改善箇所説明図

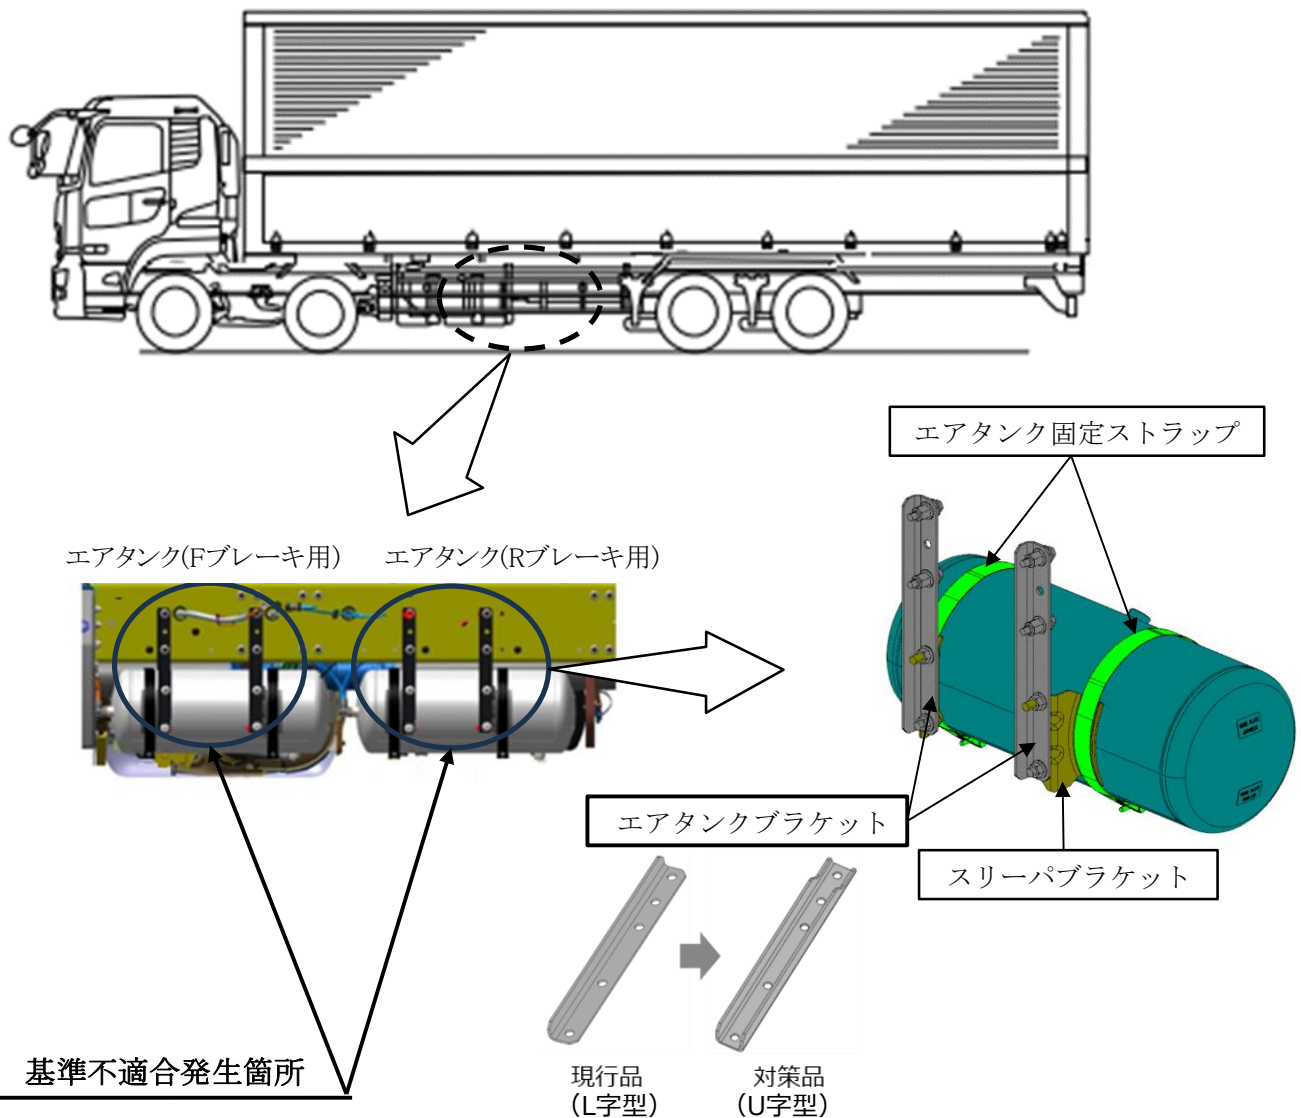
大型トラック低床4軸車のエアブレーキにおいて、共振に対する検討が不十分なため、高車速域でエアタンク周辺で共振することがある。そのため、固定ストラップに繰り返し応力がかかり、当該ストラップが疲労破断し、そのままの状態で使用を続けると、エアタンクが浮動してブラケット等と干渉しエア接続部等が損傷しエアが漏れ、ブレーキエア圧力低下の警告ランプ点灯及び警報が鳴り、最悪の場合、前輪もしくは後輪のブレーキが効かなくなるおそれがある。

全車両、エアタンクブラケットを対策品と交換すると共に、エアタンク固定ストラップ等も新品と交換する。

識別：当該部位がU字の対策品ブラケットに交換されていることを確認する。
